Dringender SICHERHEITSHINWEIS, Getinge WD15 Claro, Korrektur

Gerätmangel	Datum	Ref. no.
Potentielle Wasserleckage	August 2018	CCS219711
Betroffenes Produkt:	Betroffene Seriennummer (siehe nächste Seite)	
Getinge WD15 Claro, Modell GE15	WAA078527 bis WAA079522	
Mängelbeseitigung	WAA082404 bis WAA085431 und WAA085543

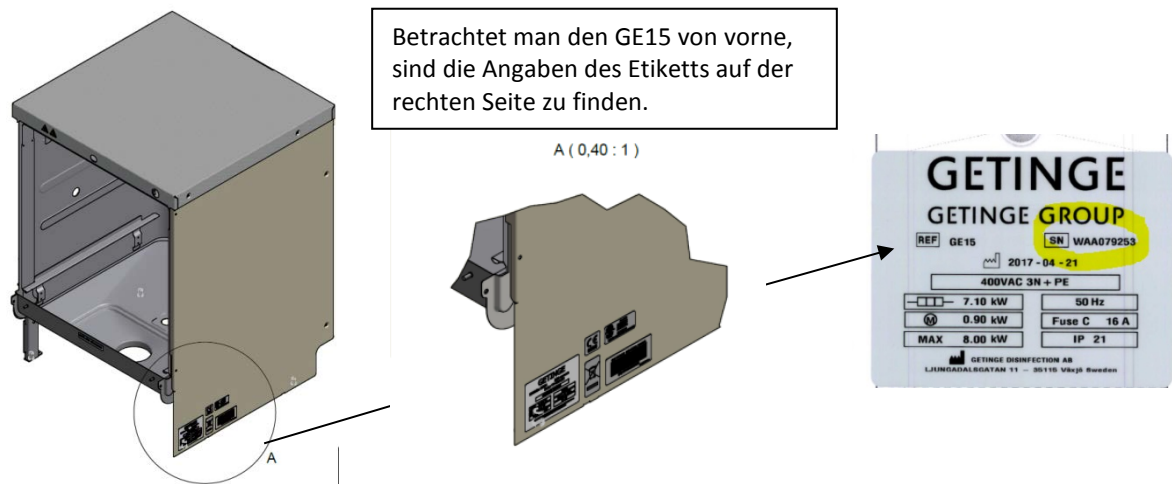
1. Prüfen Sie die Seriennummer des Reinigungs-/Desinfektionsgeräts, um zu erfahren, ob Ihr Gerät von dieser Vor-Ort-Maßnahme betroffen ist. Die Seriennummer befindet sich auf dem Typenschild der Anlage, siehe unten.
